MODIFICACIÓN DEL PROYECTO DE URBANIZACIÓN DE LA U.E. Nº 7.10 “RÍO SAN MIGUEL” DE LOGROÑO

MEMORIA JUSTIFICATIVA

Noviembre 2024

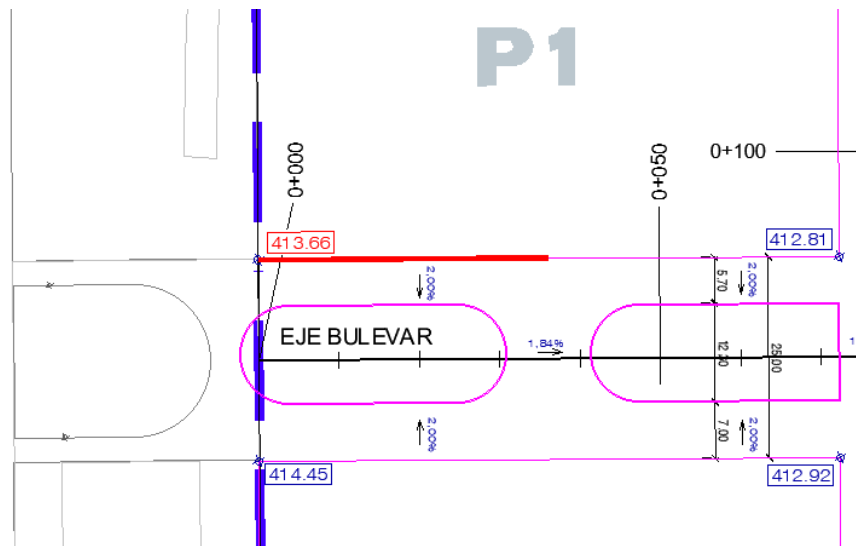
- Conexión con Enrique Granados. Tras retirar la vegetación existente en la esquina con las instalaciones de IBERMUTUA, se advierte una diferencia de cotas en dicha zona con el pavimento existente, por lo que se adecua la cota proyectada de dicha

esquina a la existente, regularizando la pendiente longitudinal en el tramo entre dicha esquina y el centro de dicho tramo de bulevar hasta la calle 1.

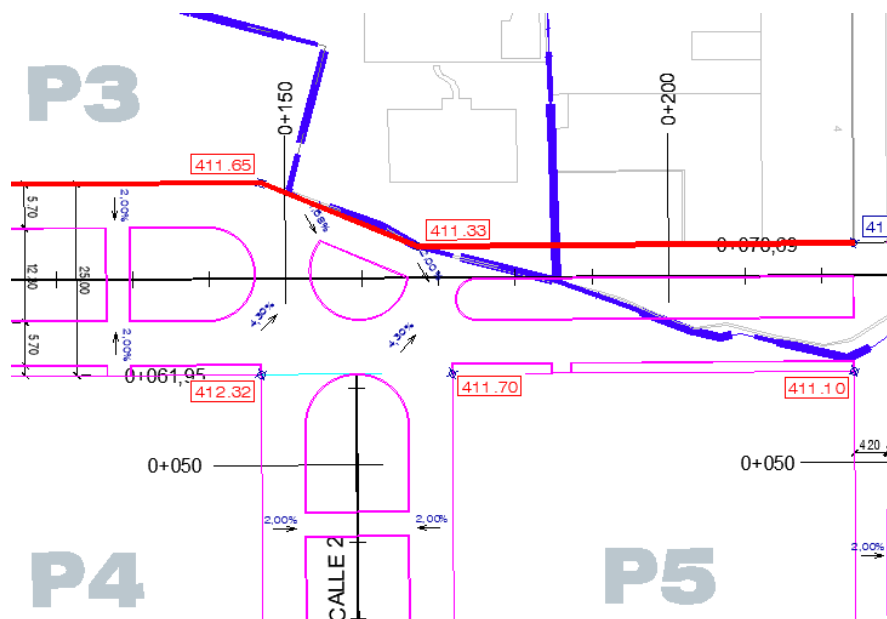
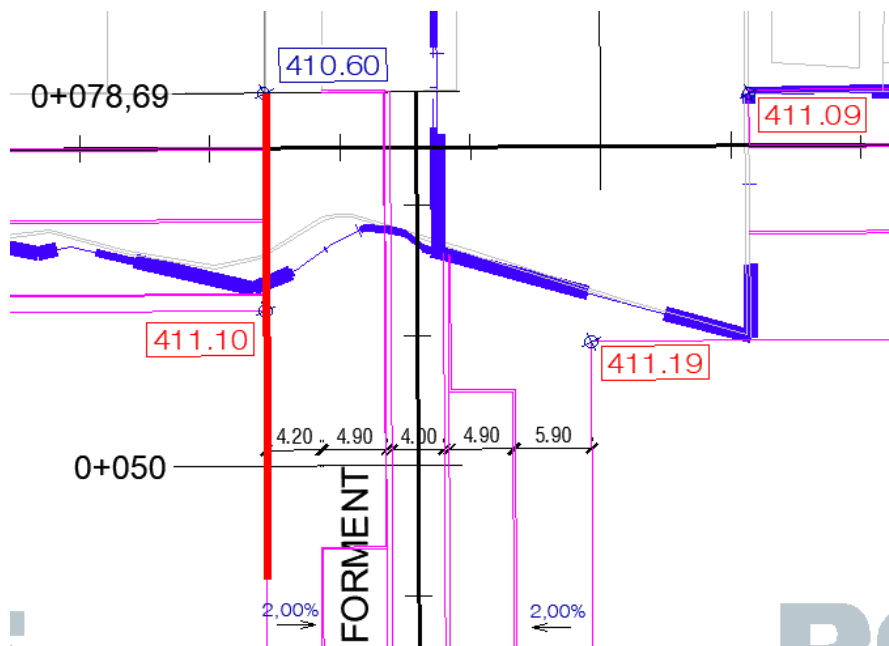
- Bulevar entre calle 1 y Damián Forment. Tras proceder a la demolición del muro existente y tener acceso a la zona perteneciente a las U.E. N07.4 "Mercadal I" y N07.6 "Pikolin", se comprueba que los muros de los cerramientos de las zonas libres privadas de las parcelas construidas se encuentran más bajos que las cotas que se arrojan al trasladar las pendientes transversales del eje de replanteo del Bulevar, por lo que se realizó un reajuste de cotas más significativo en la alineación norte de las parcelas (lado sur parcela P3 y conexión con muros existentes), y un ajuste menor en el lado sur (lado norte de parcelas P4 y P5), aprovechando únicamente las zonas ajardinadas para ganar la pendiente transversal necesaria, de manera que todas las zonas pavimentadas siguiesen cumpliendo como itinerarios accesibles.

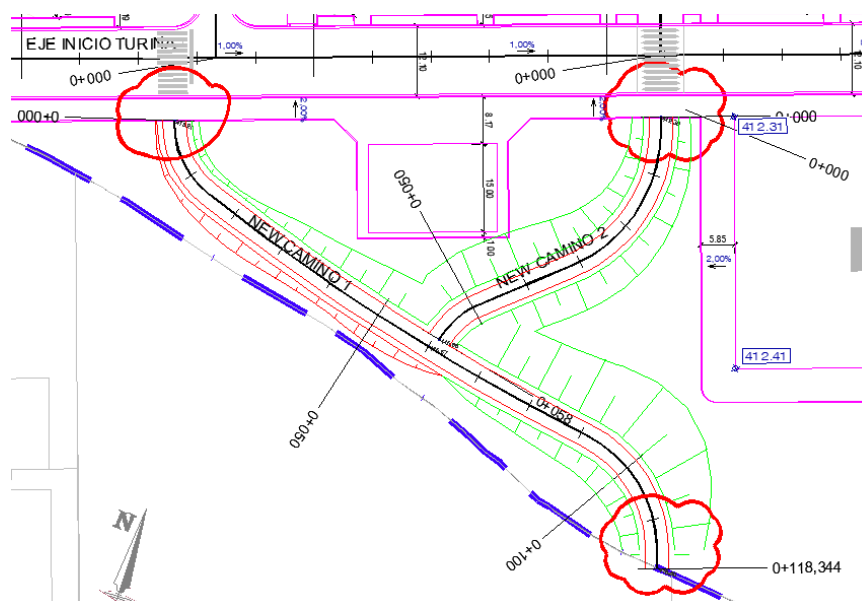
- Conexión oeste con Damián Forment. Si bien la conexión del eje coincidía con el del tramo de vial ejecutado, la transición de la acera proyectada a la existente se realizaba con una pendiente más forzada, por lo que se bajó la esquina NE de la parcela P5, con el objeto de suavizar el encuentro de ambas superficies.
